**RELATÓRIO DE FISCALIZAÇÃO TÉCNICA DOS SISTEMAS DE ÁGUA E
ESGOTO DO MUNICÍPIO DE
SUMARÉ**

PRESTADOR: ODEBRECHT AMBIENTAL - SUMARÉ

Relatório R6 – Continuação do Diagnóstico e Não Conformidades

Americana, novembro de 2016

CAPTAÇÃO SUBTERRÂNEA - POÇO LUCÉLIA

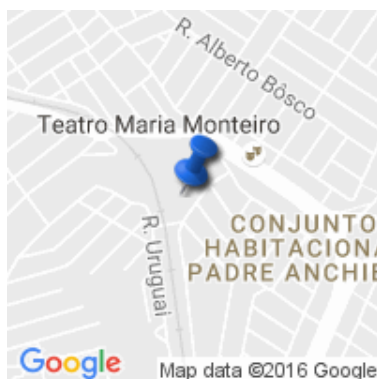
Item 2.2: Ausência de conjunto moto-bomba reserva em estoque (Art. 5.3.2 da NBR 12214/1992). Prazo: Em até 180 dias

Item 2.3: Ausência de extintor de incêndio (Art. 10.9 da NR 10 e Art. 23.1 da NR 23). Prazo: Imediato

Item 2.6: Ausência de Macromedidor (Art. 4.2 da NBR 12212/1992 e Art. 3.4 da IT DPO nº 006 do DAEE). Prazo: Em até 180 dias

RESERVATORIO ELEVADO LUCÉLIA

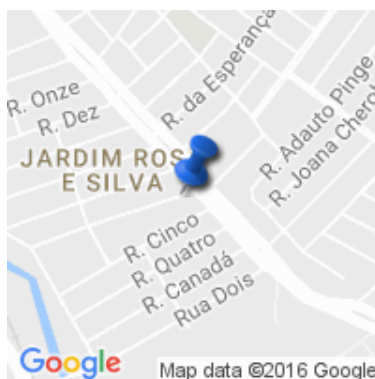
Item 6.4: Existência de locais sem guarda-corpos ou escadas em situação inadequada (Art. 5.16 da NBR 12217/1994). Prazo: Em até 180 dias

Item 6.7: Inexistência de pára-raios em reservatórios elevados (Art. 5.16.7 da NBR 12217/1994). Prazo: Em até 180 dias

Item 6.11: Reservatório sem medidor de nível (Art. 5.15 da NBR 12217/1994). Prazo: Em até 180 dias

Item 5.13

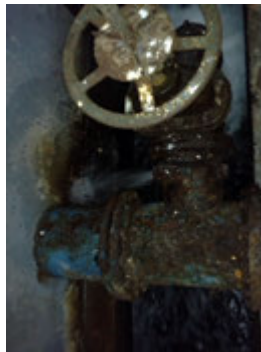
Item 5.2: Ausência de tratamento e/ou destinação adequada do lodo (Art. 57 do Decreto Estadual nº 8.468/1976). Prazo: Em até 180 dias

Item 5.13: Existência de vazamentos aparentes (Art. 2º da Lei Federal 11.445/2007). Prazo: Imediato
